少林寺塔林维修保护工程（一期）勘察设计方案  
（核准版）

## 一、对国家文物局《关于少林寺塔林维修保护工程（一期）勘察设计方案批复》的回复

## 国家文物局《关于少林寺塔林维修保护工程（一期）勘察设计方案的批复》：

### 三、对河南省文物局《关于登封少林寺塔林维修保护工程（一期）勘察设计方案的批复》的回复

北京建工建筑设计研究院	工程主持人	肖帅	审定人	肖帅	设计制图人	刘国振	工程编号	08WB18007	工程名称	少林寺塔林维修保护工程（一期）	图名	塔林地形图	图号	TLXZDX-1
	专业负责人	陈松	审核人	陈松	校核人	赵红梅	出图日期	2021.7

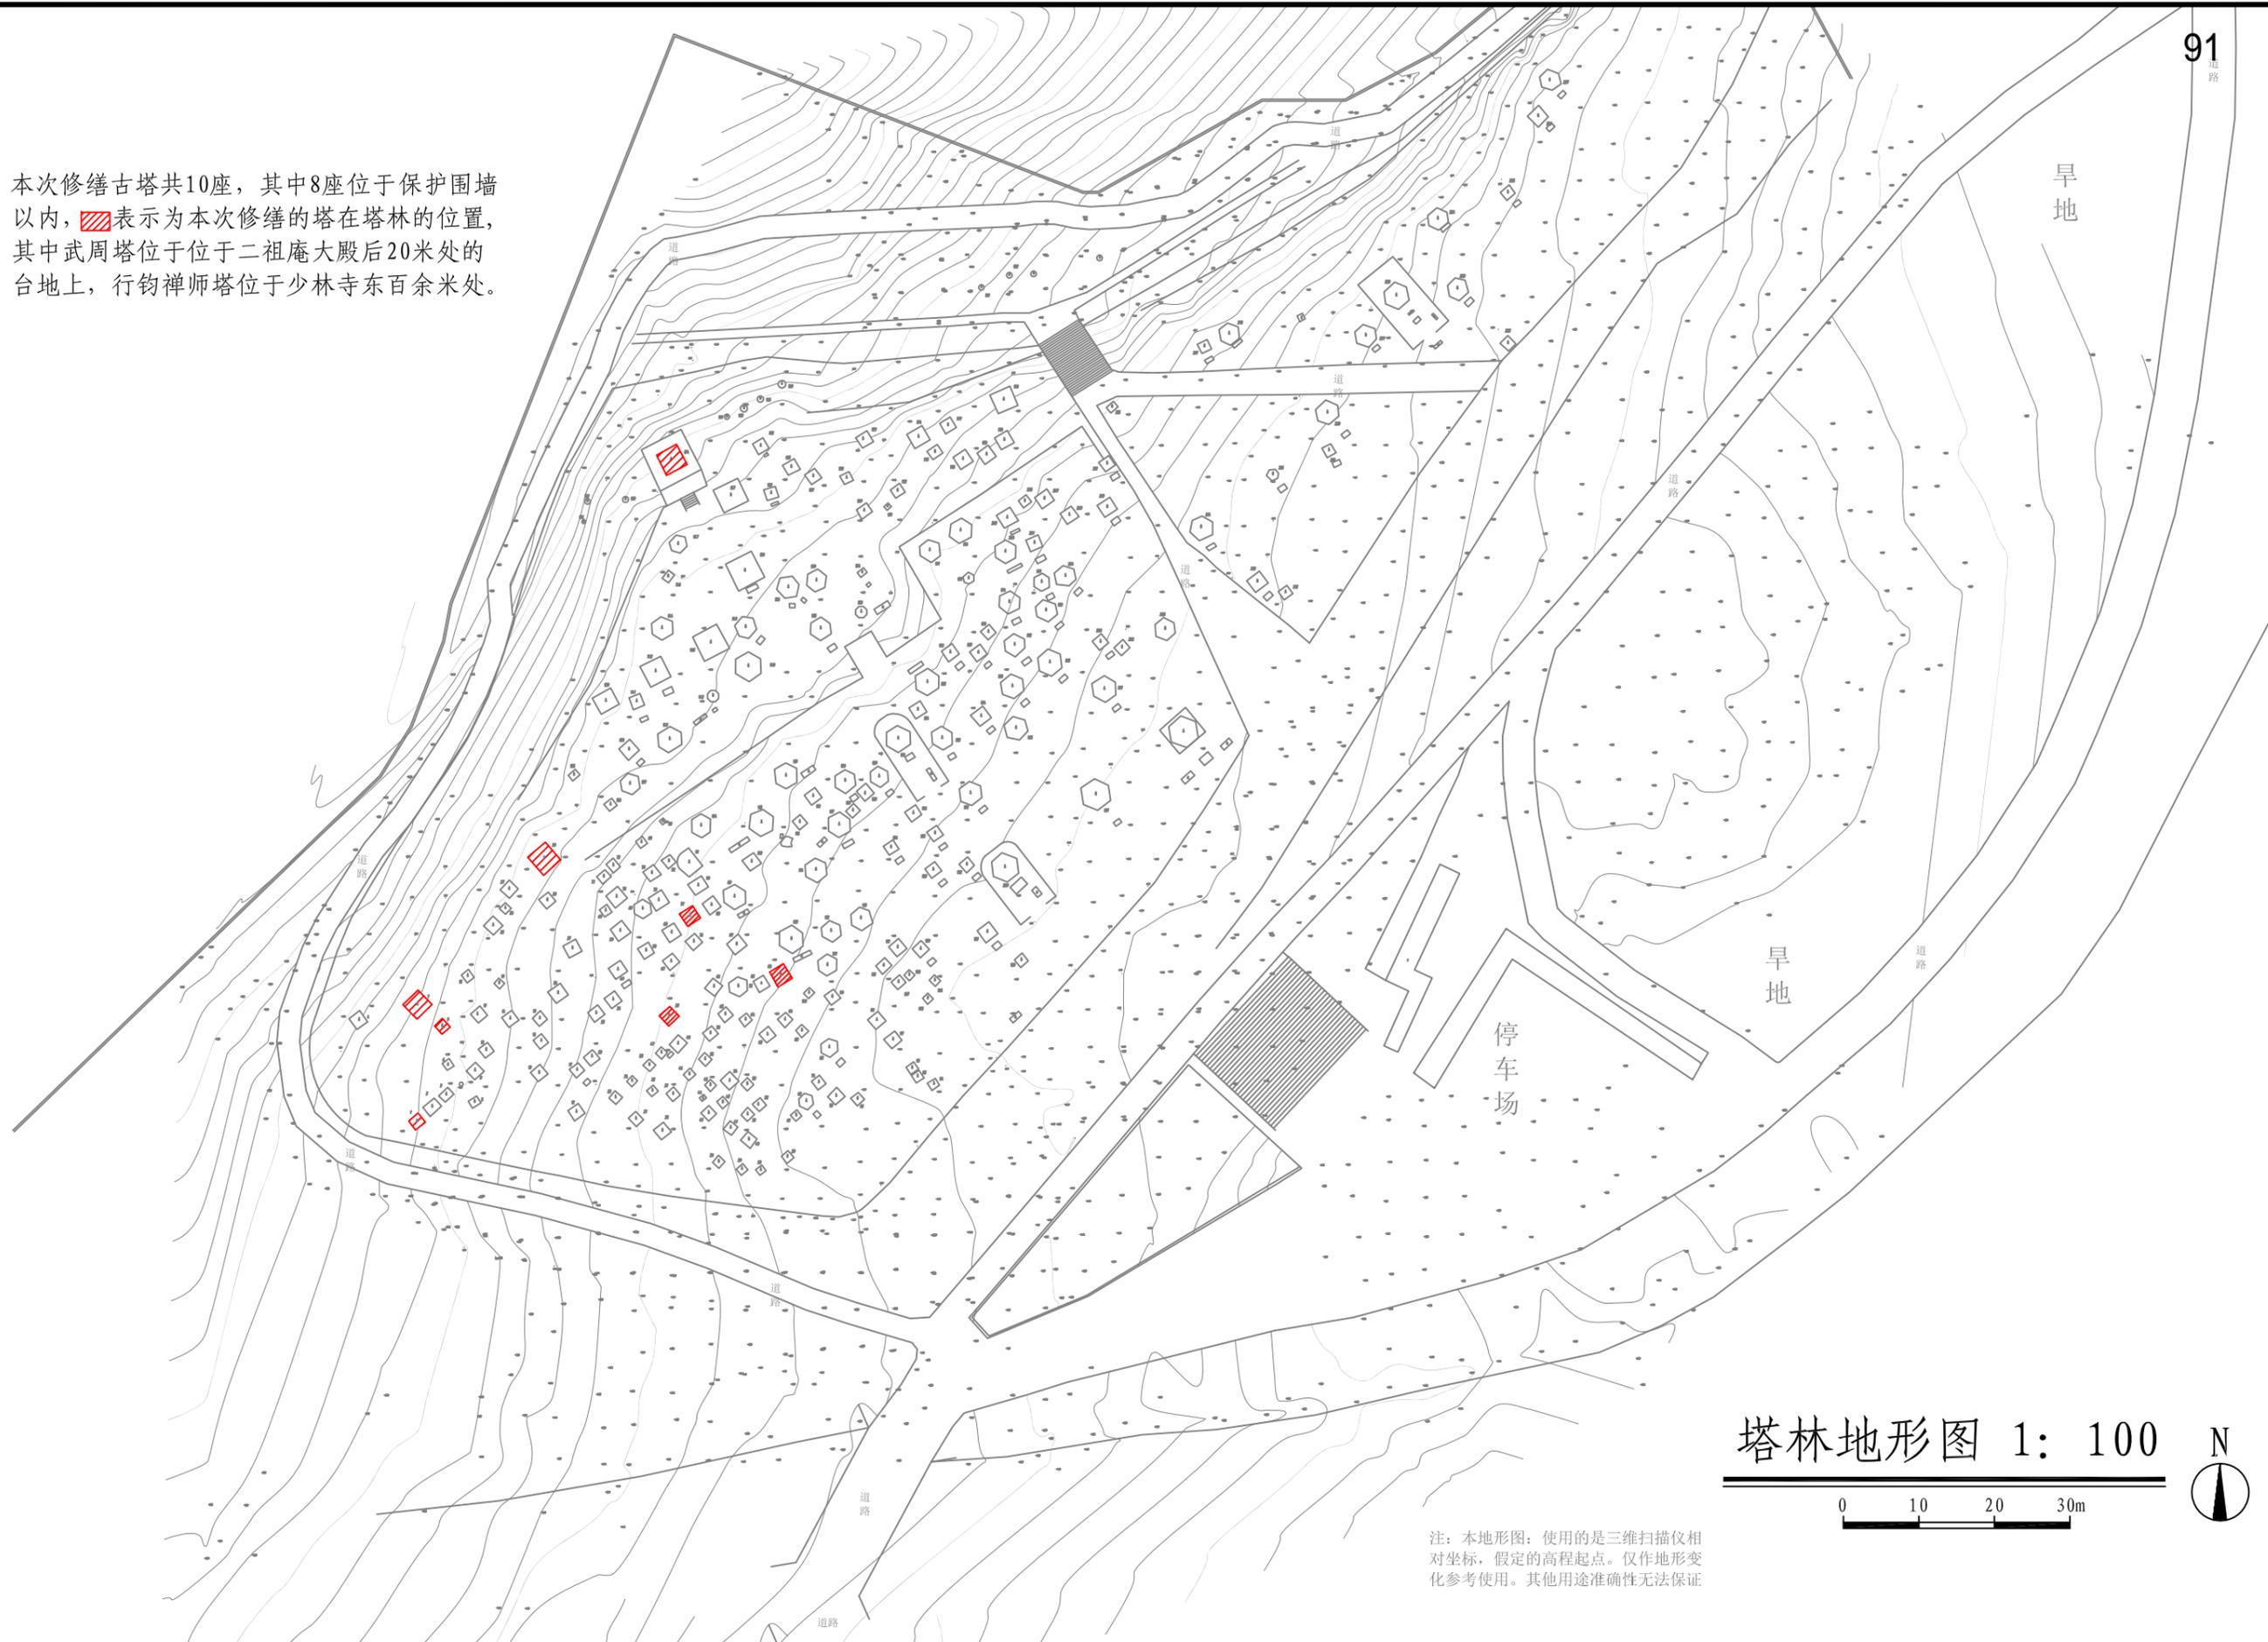
**2、进一步进行场地现有排水路径的高程分析，深化排水设计措施，确保排水通畅。**

**回复：已遵照意见修改。**已补充塔林整体排水路径分析内容：

**排水方向：**通过现状勘察可知，塔林所处地形整体北高南低，所以通过经年累月山洪裹挟搬运泥沙淤积而形成了现状勘测报告、（六）、二）中的结果及现有的塔林地坪。尽管通过后期的相关措施，已有效杜绝山洪对塔林的影响，但现有围墙范围内的排水方向依然是由北向南（见 TLXZDX-1）。

排水措施处理建议：通过现状勘测报告、（六）、二）内容可知，不同时期的塔的原地地坪被掩埋的实际深度不同，且塔林内此次修缮对象为 8 座，因此鉴于目前实际情况，不宜对塔林做整体的地面排水设计，可以通过对现状无散水的修缮对象增加临时散水的措施去降低水流及冻胀等因素对其影响；行钩禅师塔及武周塔应该适当增加散水范围已杜绝水土流失的情况。详见现状勘测报告、（六）、三）塔林整体排水路径分析及图纸 TLXZDX-1。

北京建工建筑设计研究院	工程主持人	青帅	审定人	青帅	设计制图人	赵红梅	工程编号	08WB18007	工程名称	少林寺塔林维修保护工程（一期）	图名	宏公大机和尚之塔东、南立面-- 支护措施施工图	图号	HGT-S-4
	专业负责人	赵红梅	审核人	陈松	校核人	赵红梅	出图日期	2021.7

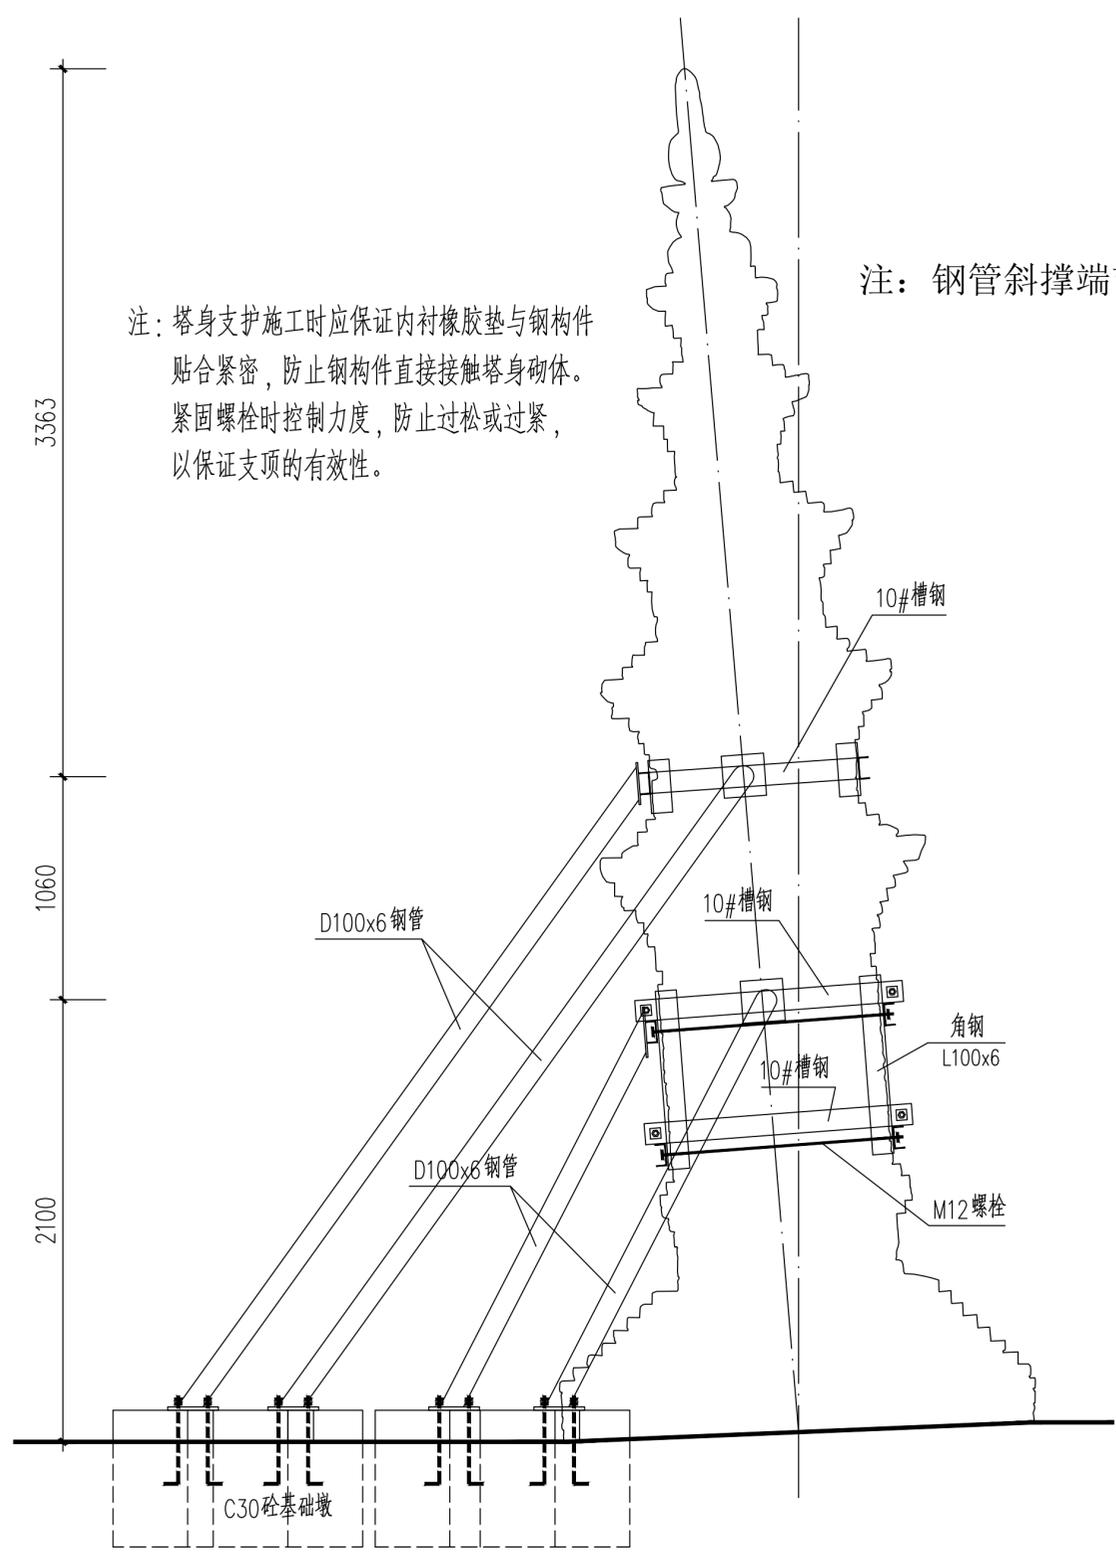
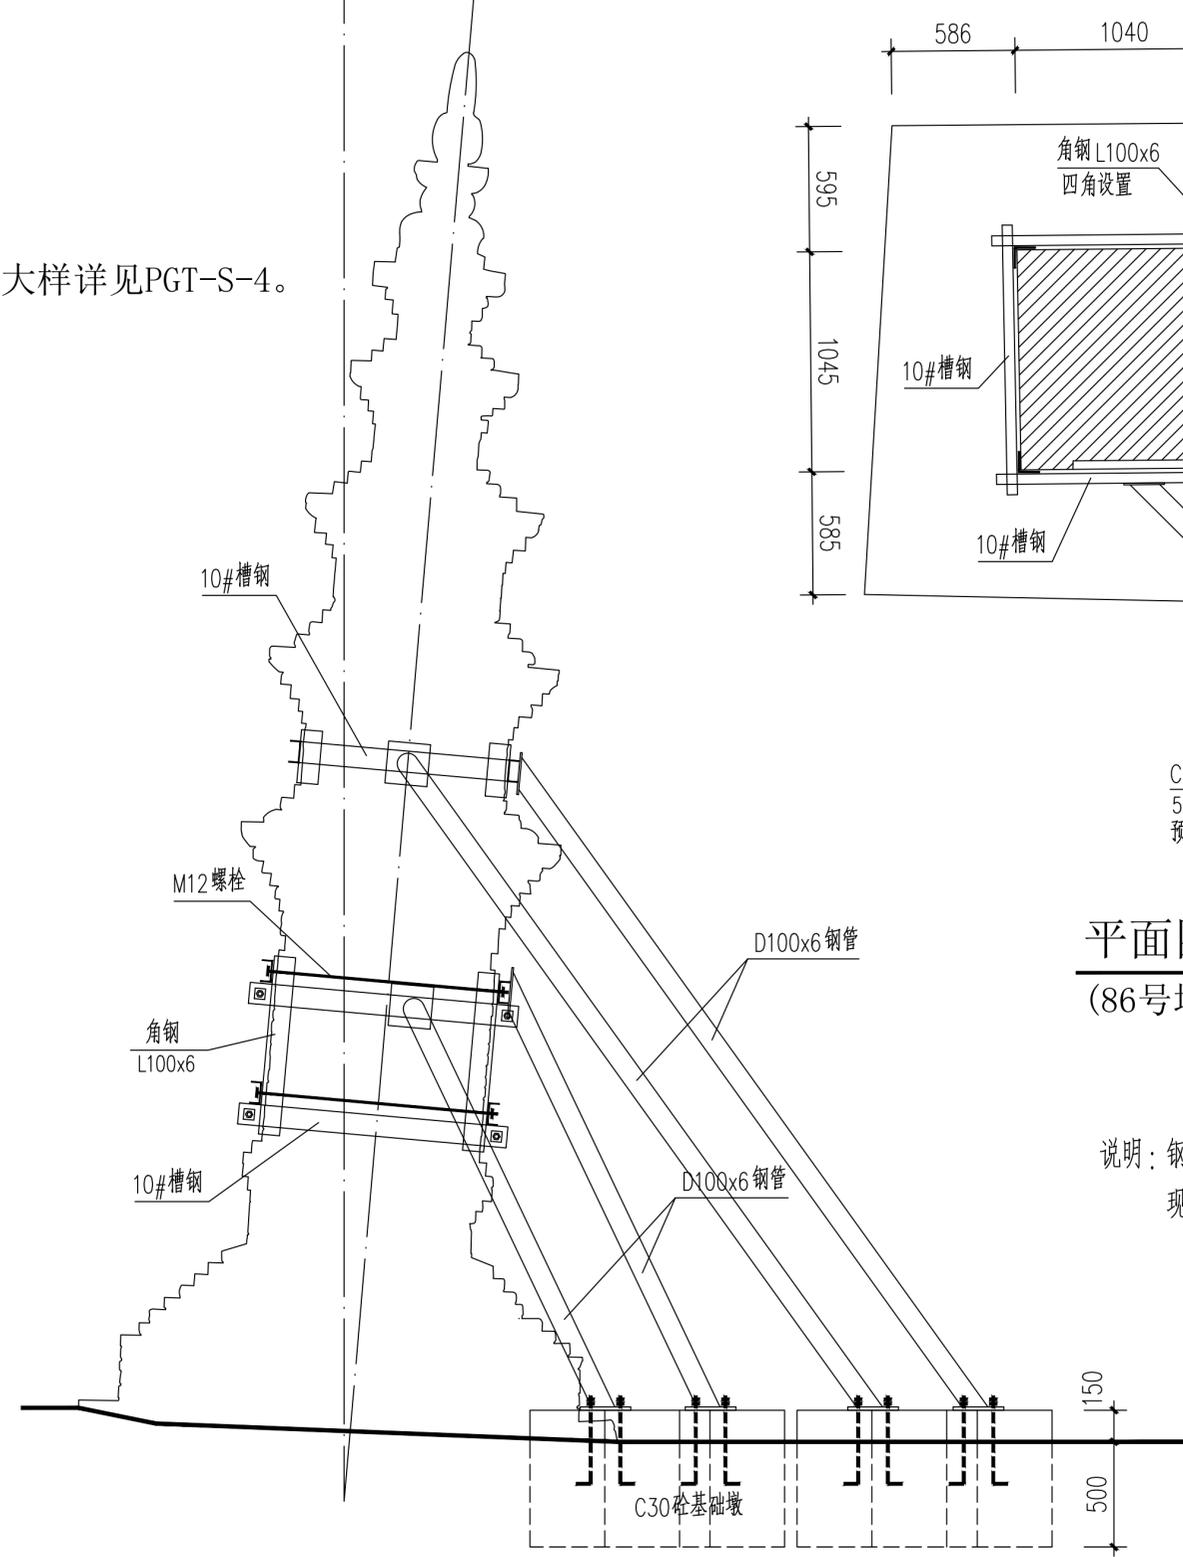
### 3、塔身维修可根据实际情况，适当采用挖补措施；细化支撑保护设计。

塔身虽已倾斜，但目前尚稳定，为防止继续倾斜采取了钢架支护措施，塔身采用角钢内衬橡胶垫包角防止破坏塔身砖块，外用槽钢加螺栓方式进行固定，斜撑采用钢管对倾斜的塔身进行支顶，支顶方法在图中有阐述。

在图中注明：塔身支护施工时应保证内衬橡胶垫与钢构件贴合紧密，防止钢构件直接接触塔身砌体。紧固螺栓时控制力度，防止过松或过紧，以保证支顶的有效性。

86 号塔支顶落脚点已做适当调整，并在图中注明“钢管支撑的基础施工放线时，应躲开附近塔基，支顶角度可依现场条件做适当调整。”详见 PGT-S-4、HGT-S-4、WZT-S-6。

注：塔身支护施工时应保证内衬橡胶垫与钢构件贴合紧密，防止钢构件直接接触塔身砌体。紧固螺栓时控制力度，防止过松或过紧，以保证支顶的有效性。

东立面图

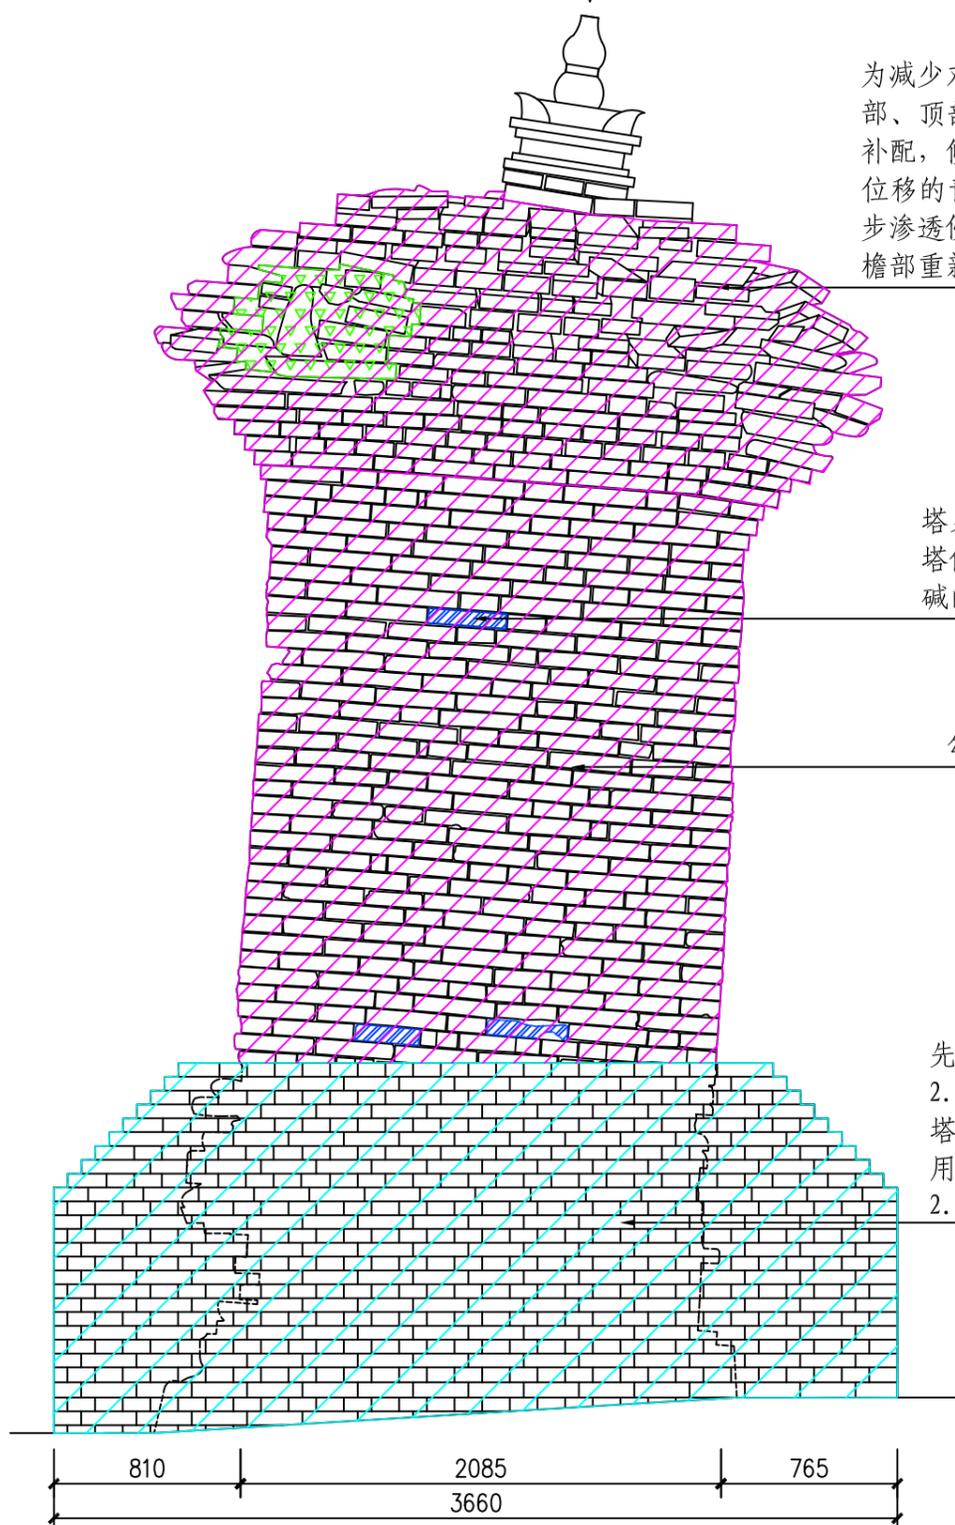
### 4、补充武周塔沉降监测要求及地基加固处理措施。

武周塔地处高台，虽然塔无散水且周围泥土流失明显，但其塔座下的地基土还在，并无因雨水冲刷而形成流失、向内缺损的情况，故为防止此种情况出现，本次方案拟对其现有塔座进行包砌，然后在其外围现有地坪上补做灰土、铺埽散水以期达到防水止损的目的。详见设计说明五、（二）、10 及设计图纸 WZT-S-2。

先对现有塔座勾缝约2m<sup>2</sup>，然后在现有塔座外抹黄泥厚约10，用四丁砖包砌塔座约2.6m<sup>3</sup>
